监理工作联系单

工程名称：商洛市商州区北电光伏科技有限公司沙河子镇 20MWp 光伏电站项目 编号：006

事由：关于入网主电缆过路未采取保护问题事宜

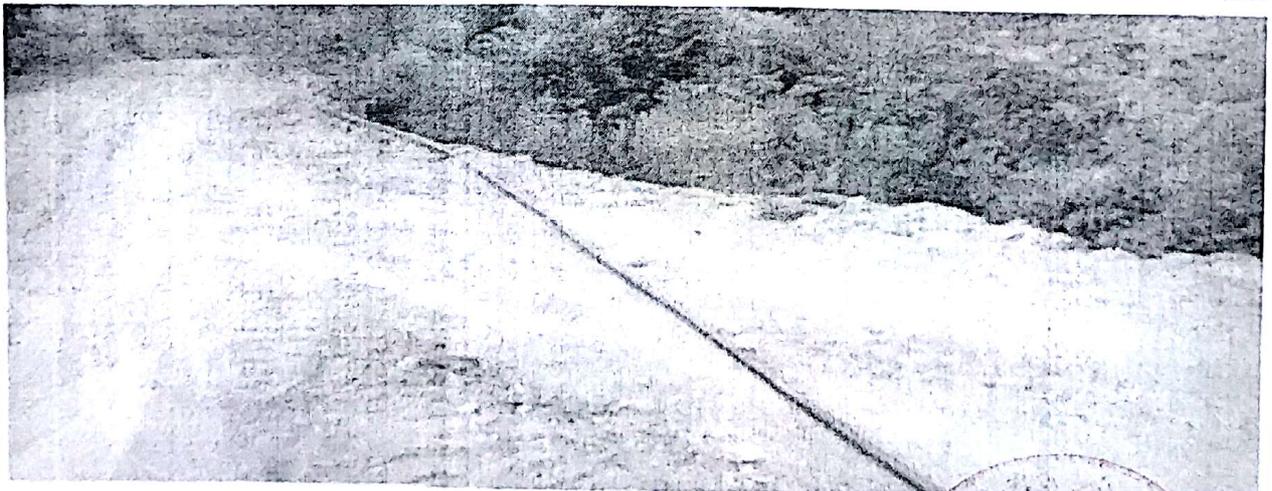
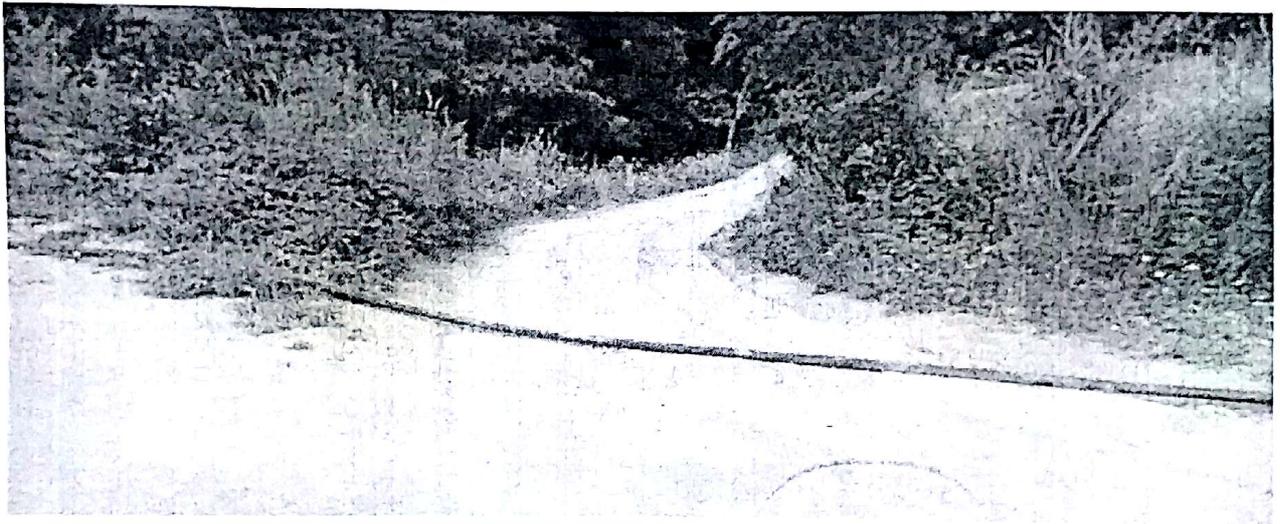
内容：通变压器 10KV 临时主电缆经过两个路口未采取保护措施，致使过路车辆碾压容易使电缆损坏；在我方监理多次口头通知下未采取措施，现我方监理要求采取保护措施或撤除。
